HAFNARSVÆÐIÐ Á AKRANESI - H3 - GRENJAR   BAKKATÚN 30-32   DEILISKIPULAGSBREYTING ÁGÚST 2019   TILLAGA

AKRANESKAUPSTAÐUR
GRENJAR, HAFNARSVÆÐI
DEILISKIPULAGSBREYTING
ÁGÚST 2019

VERK 19-543
BLAÐ 001

BREYTING Á DEILISKIPULAGI
Mkv. 1:1000 á A1

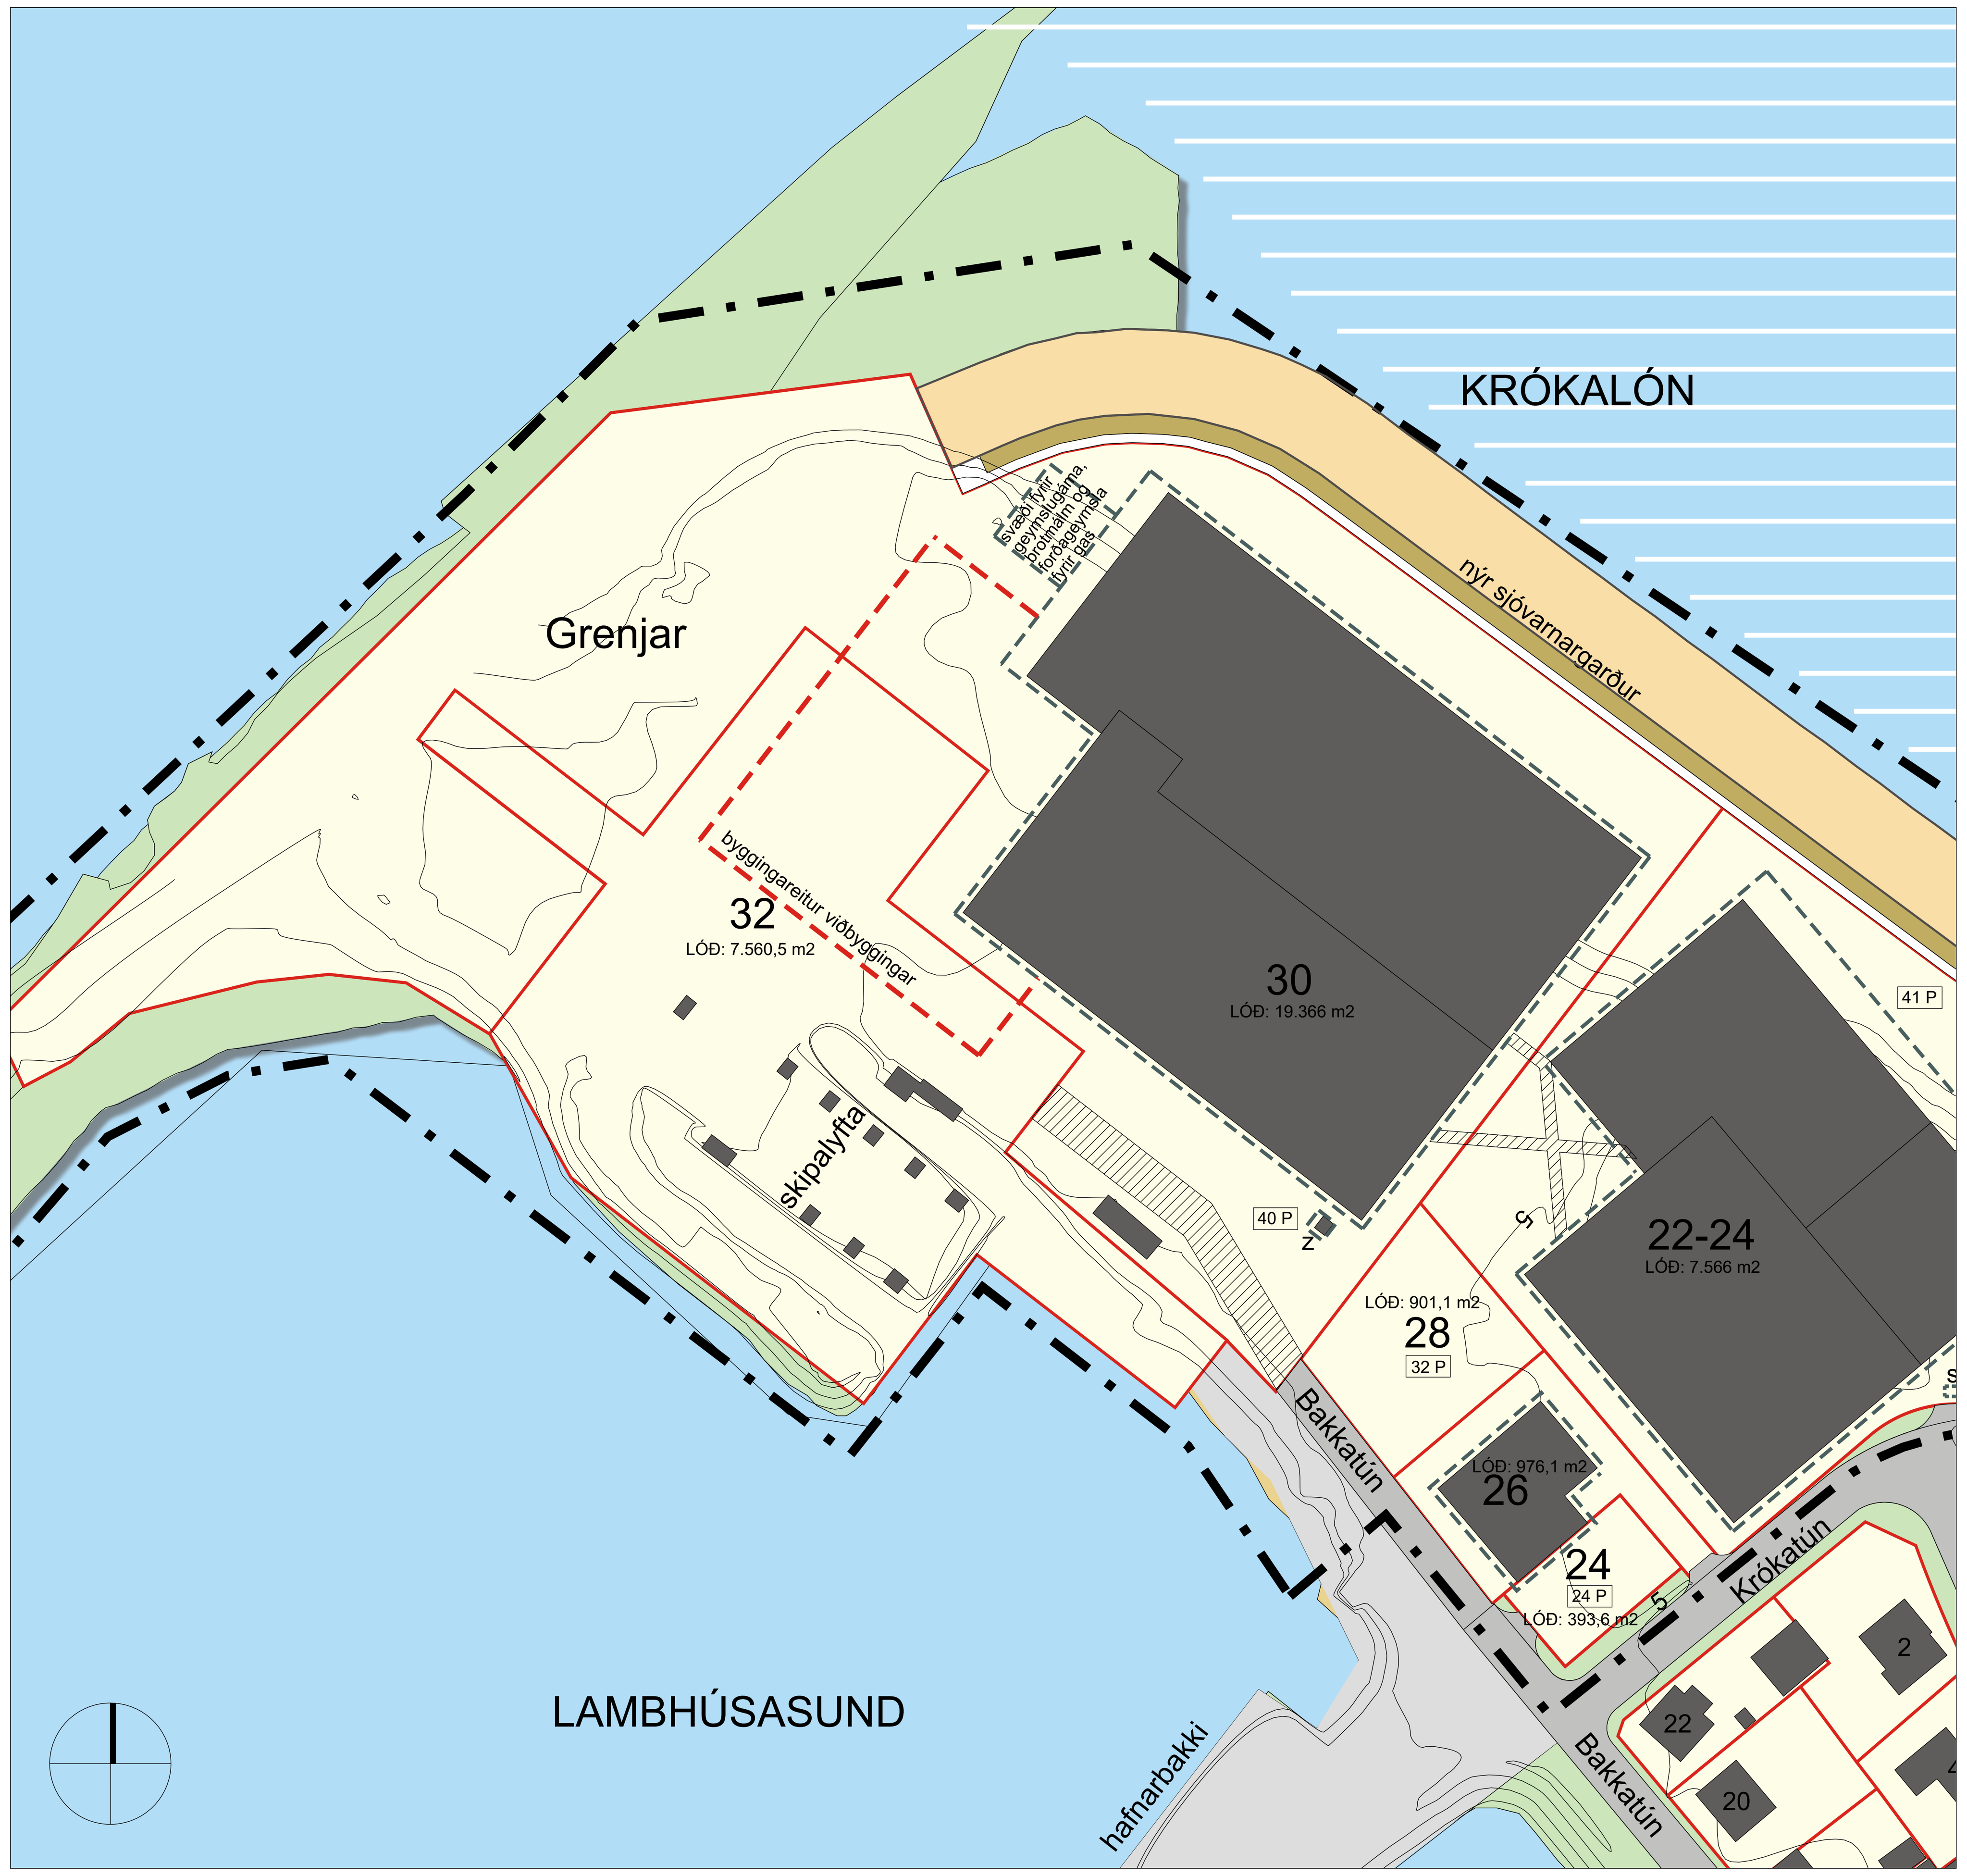
INNTAK BREYTINGAR
Skipulags- og umhverfisráð Akraness leggur til að deiliskipulagi hafnarsvæðis á Akranesi - H3 - Grenjar verði breytt á þann veg að byggingarreitur viðbyggingar á lóðinni Bakkatún 30 verði stækkaður til suðausturs.

LÝSING Á BREYTINGUM
Byggingarreitur viðbyggingar er stækkaður til suðvesturs frá núverandi byggingu. Hámarksvegghæð viðbyggingar er 10 m og hámarkshæð viðbyggingar er 14 m. Uppgefnar hámarkshæðir miðaðst við kóta aðkomuhæðar. Ákveðnir byggingarhlutar svo sem loftræsibúnaður og lyftuhús mega ganga upp fyrir uppgefna hámarkshæð. Húsgerð og skilmálar haldast óbreyttir að öðru leyti.

Hámarksbyggingarmagn á lóð eykst um 373 m², heildarstærð viðbyggingar verður 2.951,7 m2 og heildarstærð húss verður 9.893,86 m2. Nýtingarhlutfall eykst úr 0,50 í 0,51.
